Rapport d'enquête publique unique

Relative à la modification n°1 de droit commun du plan local
d'urbanisme intercommunal (PLUi) de la

Communauté de Communes du PAYS de BARR.

Rapport – Conclusions et AVIS

12 - Secteur IAU « Rue Principale » Reclassement partiel de la zone IAU en zone naturelle

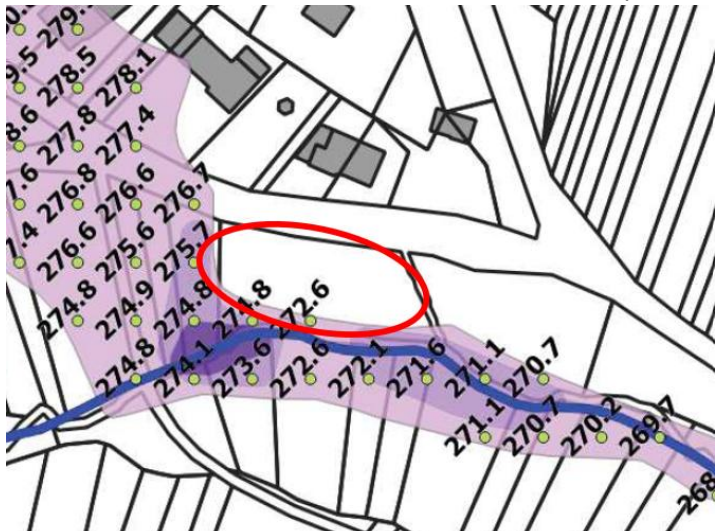
Observation point 12 : M. le maire conteste ce reclassement partiel

Réponse du maître d'ouvrage	Analyse du commissaire enquêteur
la réduction de la surface de la zone IAU s'appuie sur la zone inondable du SAGEECE Ehn Andlau Scheer actuellement en vigueur. La nouvelle étude d'aléas permettrait de délimiter une zone inondable moins large dans ce secteur. La zone IAU pourrait donc être moins réduite qu'initialement envisagé. La collectivité devra prendre en compte le périmètre issu du porté à connaissance de nouvelles études concernant le risque d'inondation. 	Après les études d'aléas du futur PPRI, selon la cote des hautes eaux, il y aura peut-être une possibilité de réduire la surface de reclassement partiel de la zone IAU. M. le maire devra y être attentif le moment venu.

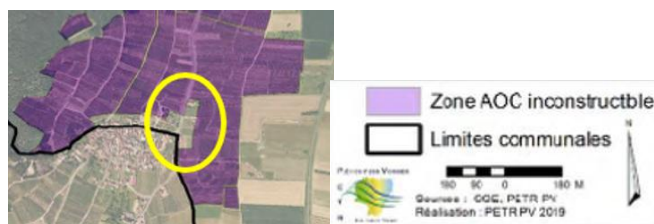
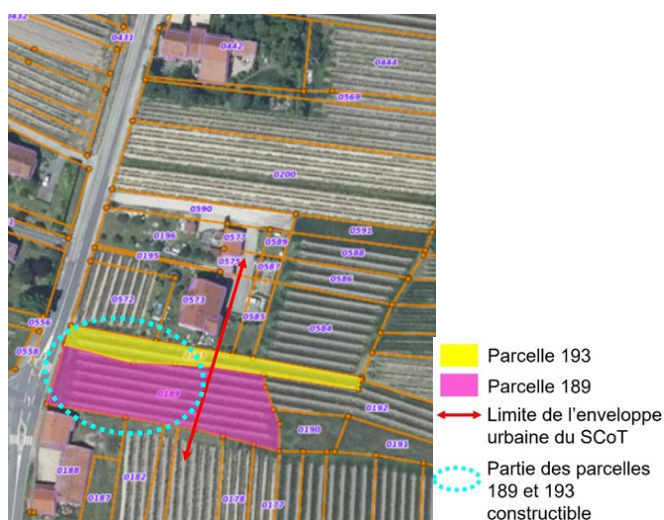
Des terrains situés en section 12, n° 189 et 193, concernant un ajustement du zonage AOC inconstructible du SCoT que l'ADEUS s'était engagée de régulariser lors de cette modification n° du PLUi.

Réponse du maître d'ouvrage	Analyse du commissaire enquêteur
Le périmètre AOC inconstructible du SCoT approuvé en 2007, en vigueur au moment de l'approbation du PLUi du Pays de Barr le 17.12.2019, a été ajusté à la marge dans le cadre de la révision du SCoT du Piémont des Vosges approuvée le 17.02.2022.

La partie du périmètre AOC inconstructible du SCoT qui empiétait sur la partie Est de la zone urbaine UB2, a été ajustée afin de se caler sur la limite de la zone UB2, n'impactant plus cette dernière.

Le PLUi du Pays de Barr doit être compatible avec le SCoT, par conséquent, la substitution du périmètre AOC inconstructible du SCoT ajusté est intégrée à la modification n°1 du PLUi du Pays de Barr.

Les parcelles n°189 et 193 (cf. illustration ci-dessous) sont à cheval sur deux zonages.

- La partie Ouest des deux parcelles, située dans l'enveloppe urbaine du SCoT révisé, non impactée par le périmètre AOC inconstructible du SCoT révisé, et classée au PLUi en zone urbaine UB2 est constructible
- La partie Est des deux parcelles, située dans le périmètre AOC inconstructible du SCoT révisé et classée en zone agricole inconstructible (Aa) au PLUi, est inconstructible.

Observation point 22-4 :

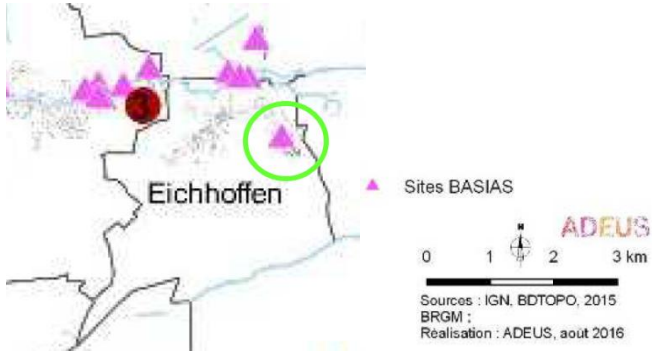
Incompréhension de Mme Valérie SEILER : le classement de son terrain en zone polluée ?
Jamais de constat ni de prélèvements n'ont été effectués au 2 rue des Industries !

Réponse du maître d'ouvrage	Analyse du commissaire enquêteur
Un inventaire historique alsacien a été réalisé par le Bureau de Recherches Géologiques et Minières (BRGM). Il s'agit d'une base de données des anciens sites industriels et activités de services (BASIAS), accessible au public, dont la finalité est de conserver la mémoire de ces sites pour fournir des informations utiles à la planification et à la protection de l'environnement. Il faut souligner que l'inscription d'un site dans la banque de données ne préjuge pas d'une éventuelle pollution à cet endroit, mais uniquement d'un historique d'activité industrielle. (<i>Cf. Etat initial de l'environnement - page 53 du rapport de présentation du PLUi</i>). La base de données BASIAS recense un site à Eichhoffen qui doit être inscrit dans l'OAP en guise d'alerte. 	C'est une précision utile pour l'historique de ce secteur.

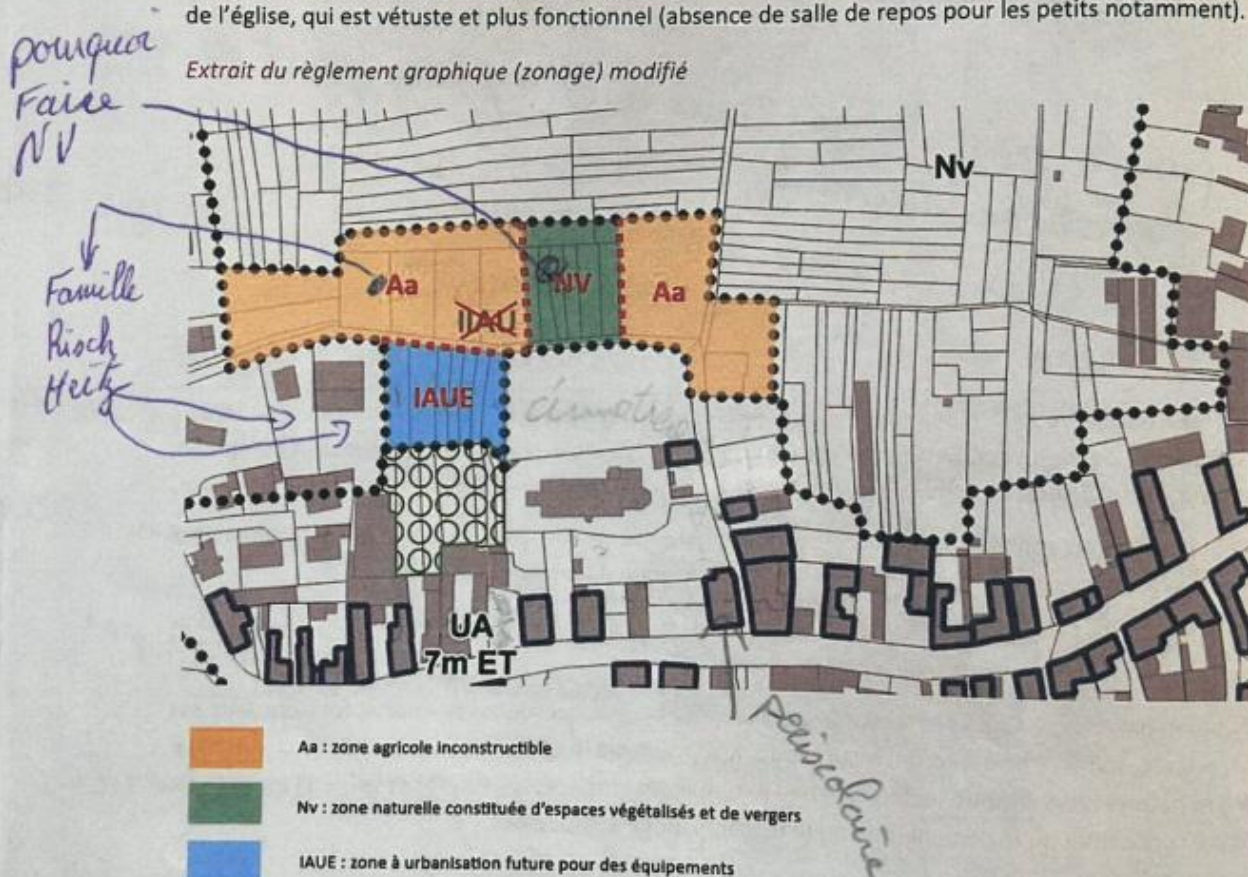
5. JP va bien être obligé de faire une route que pour le périscolaire.
Endettement de la commune alors que l'ancien périscolaire n'est occupé que partiellement en plus il y a encore suffisamment de place pour une nouvelle construction dans le prolongement

6. Le projet n'est pas que pour le périscolaire mais pour faire encore une fois profiter la Famille Risch et Heitz qui ont des terrains dans cette zone et ex^{te} Risch Jean Paul et sa fille sont dans la zone de l'ancien UB1 et UA à côté du IAUE
Je m'oppose à ce reclassement abulleur

Seule la partie Sud de la zone (en bleu), au Sud de la rue des Vergers, est ouverte à l'urbanisation et destinée à des équipements collectifs / publics (0,16 ha).
